敦賀発電所2号炉  
敷地の地形，地質・地質構造  
敷地内のD-1トレンチ内に認められるK断層の活動性  
(コメント回答)

令和6年6月28日  
日本原子力発電株式会社

# 敷地内のD-1トレンチ内に認められるK断層の活動性に係る審査会合及び現地調査コメント【本日説明分】

## D-1トレンチ 西法面

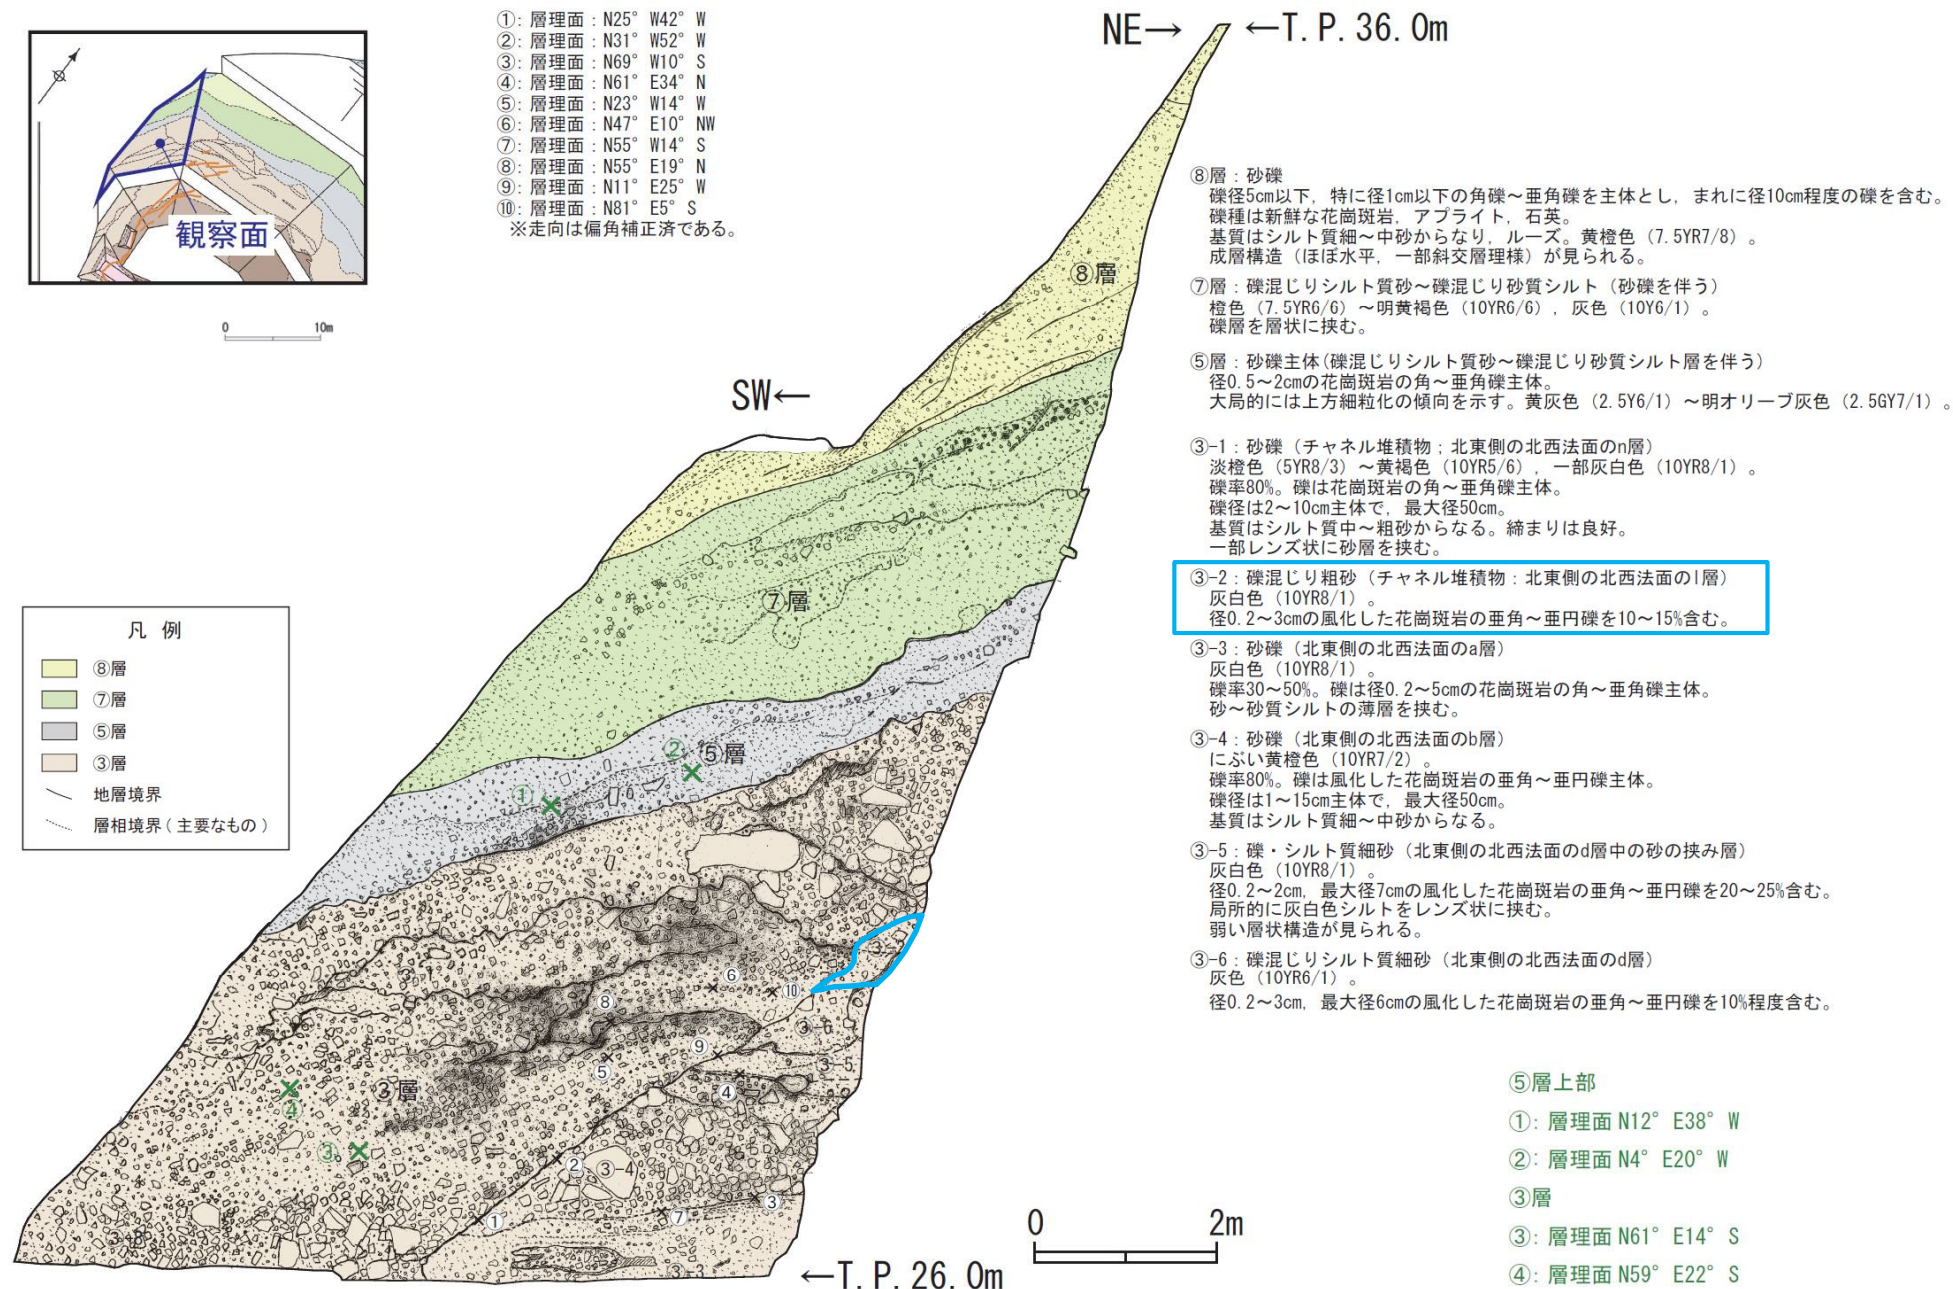
**【コメントNo.1256-1】**

D-1トレンチ西法面においてチャネル堆積物と評価した③-2 層について、D-1トレンチ北西法面のどのチャネル堆積物に対応するか確認すること。

**【回答要旨】**

- D-1トレンチ西法面の③層中の③-2層はチャネル堆積物であり、D-1トレンチ北西法面のI層に対比される。
- I層の分布形状から、I層はチャネル堆積物であると考えられる。
- I層がチャネル堆積物である評価について、第1256回審査会合 資料1-1-1 1-44頁, 1-66頁の修正版を本資料の1-8頁, 1-9頁に掲載する。

- D-1トレンチ西法面における③-2層の位置を青線で示す。

## MIS5eの年代について

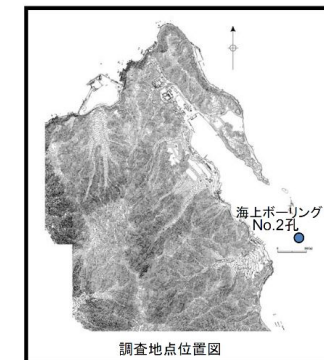
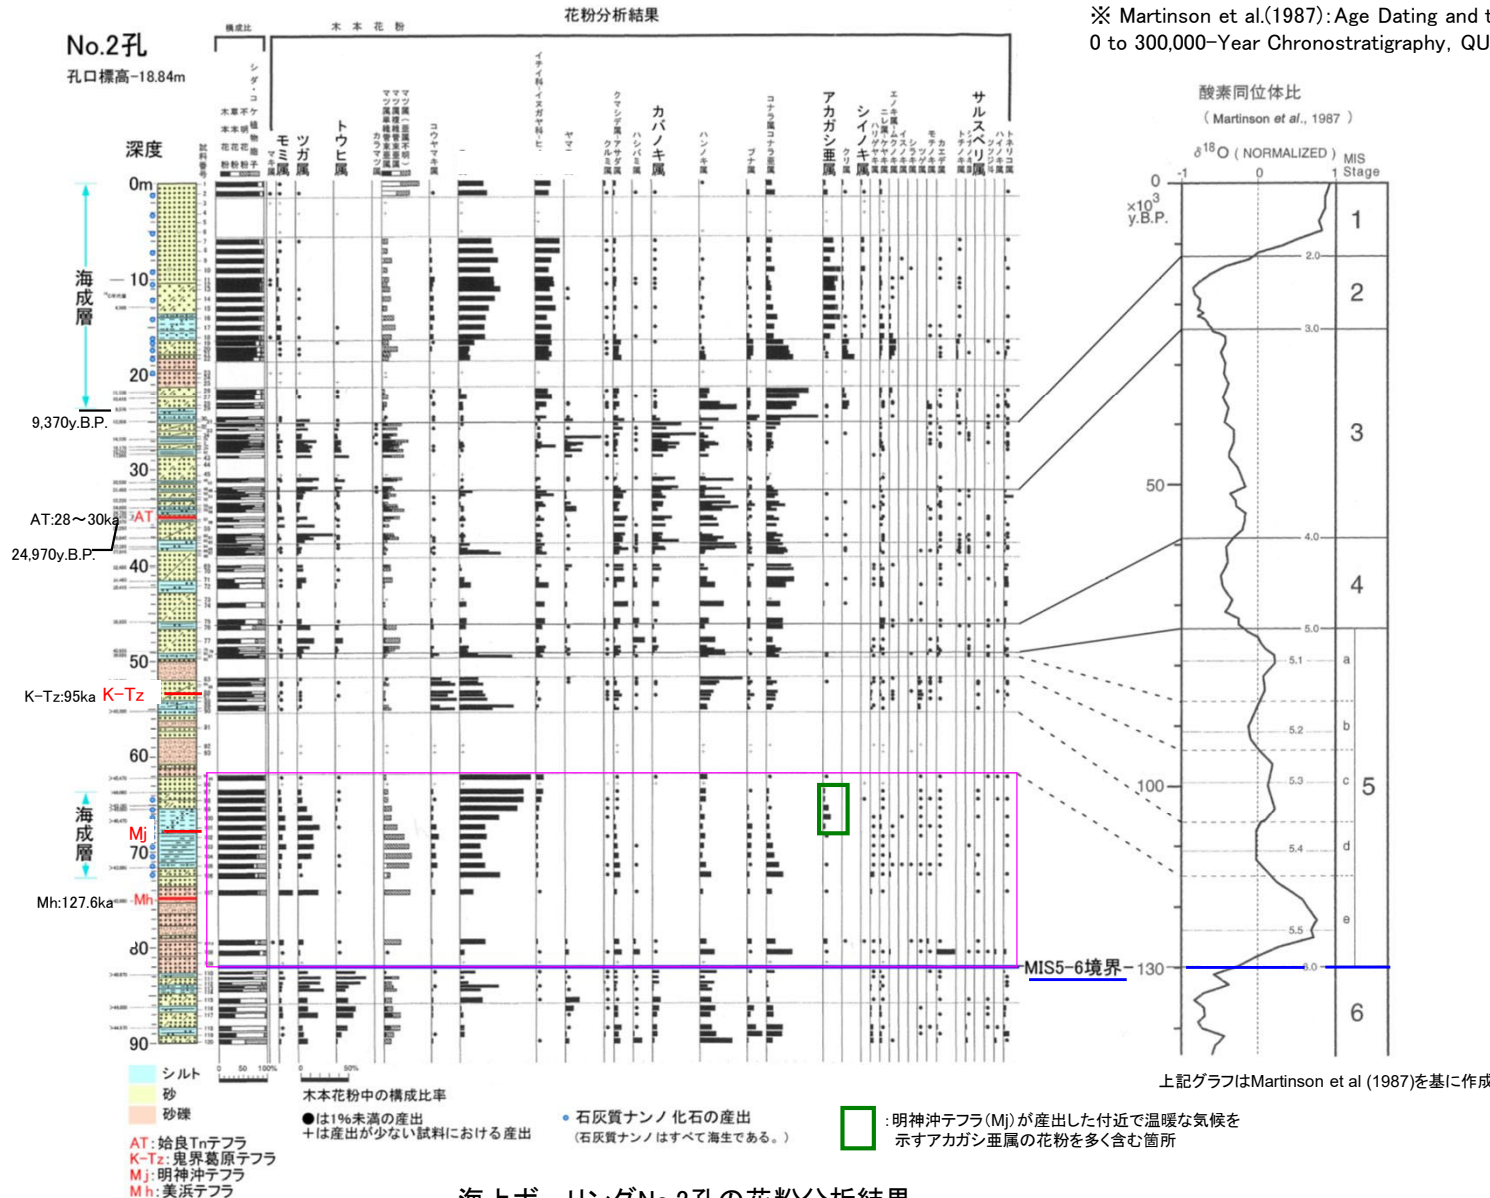
【コメントNo.1256-2】

⑤層下部の堆積年代としているMIS5eについて、事業者が考えている年代値を具体的に示すこと。

【回答要旨】

- Martinson et al.(1987)では、MIS5e(最終間氷期極大期)のピークを約12.2万年前、MIS5とMIS6の境界を約13万年前としている。
- 海上ボーリングNo.2孔の花粉化石の検出状況から、温暖期の花粉が確認されている範囲をMIS5eと評価し、その範囲から明神沖テフラと美浜テフラも確認されている。
- 以上のことから、MIS5eの範囲は約12万～13万年前としている。
